4号機原子炉建屋の健全性確認のための 定期点検結果（第7回目）について

平成25年12月26日

東京電力株式会社

社外専門家からのコメント

水平差※1の算出結果（単位：mm）

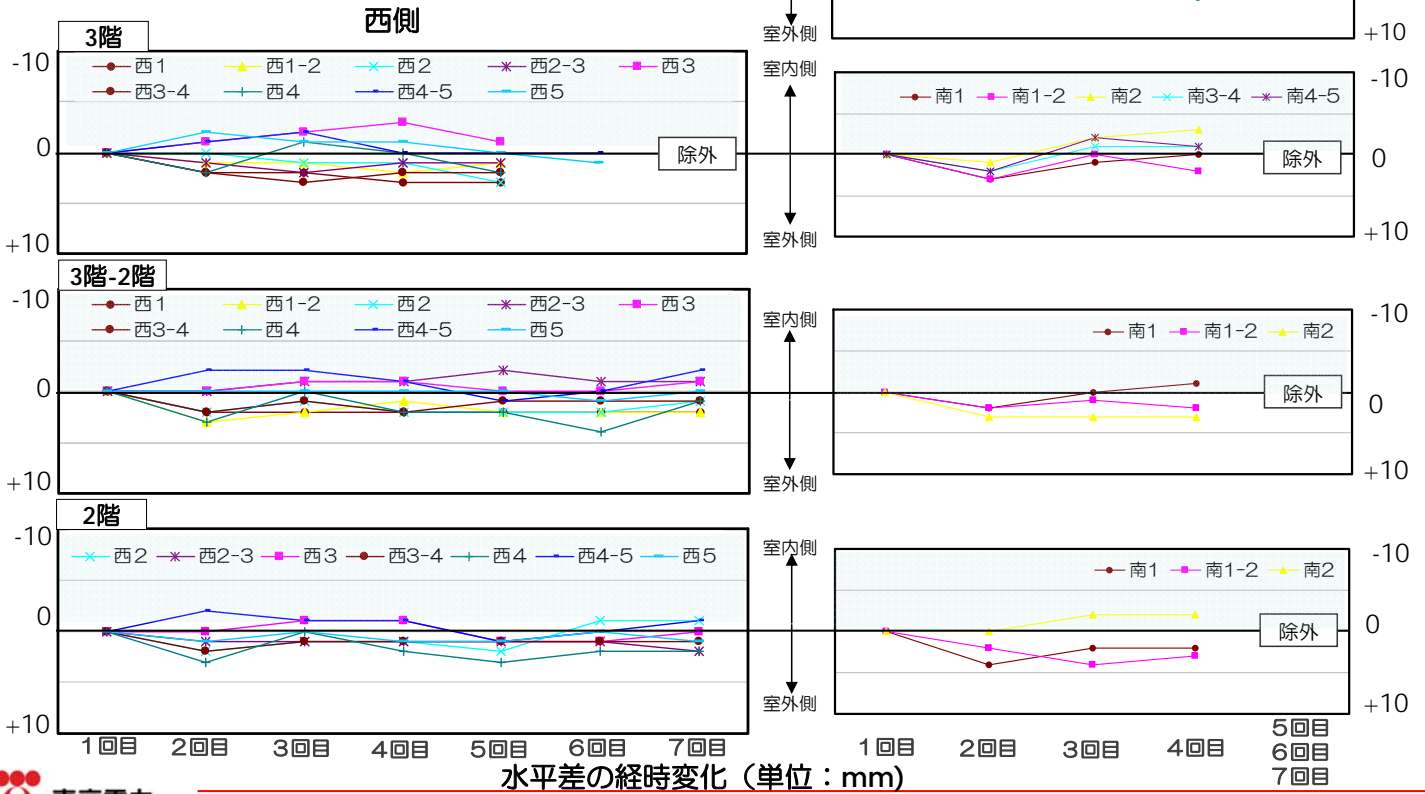
- ・外壁の変位計測は、建屋の全体挙動を捉える上で有効と思われることから、今後も長期的に継続することが望ましい。
